**Lettre destinée à l'ensemble des directeurs et des correspondants locaux de matériovigilance, aux chirurgiens utilisateurs et responsable de bloc opératoire**

**ACTION CORRECTIVE FSN 2013556**

Document	référence	Nouvelle version	Anciennes versions
Technique opératoire T-PAL	026.001.088	AD	AA, AB, AC

P. 19 Outdated Revision AC

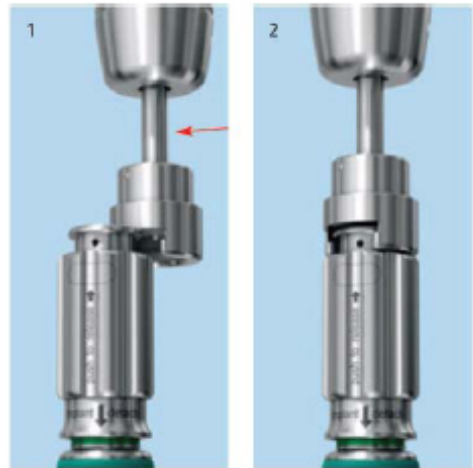
La technique opératoire T-PAL de référence 026.001.088 a fait une mise à jour des pages 19,21 et 47 afin de clarifier la manipulation de l'applicateur T-PAL (03.812.001 tige externe de l'applicateur et 03.812.004 molette de l'applicateur). Une mauvaise manipulation de l'applicateur T-PAL induit un problème au niveau de la tige interne de l'applicateur (03.812.003) lors de l'insertion des implants ou avec l'implant d'essai T-PAL non détachable (03.812.307-317 et 30.812.507-517)

- Action corrective FSN 2013-556
- La technique opératoire T-PAL a été révisée (026.001.088 version AD) avec une mise à jour pour clarifier la manipulation de l'instrument. L'annexe 1 donne un aperçu des mises à jour.

P. 19 Updated Revision AD
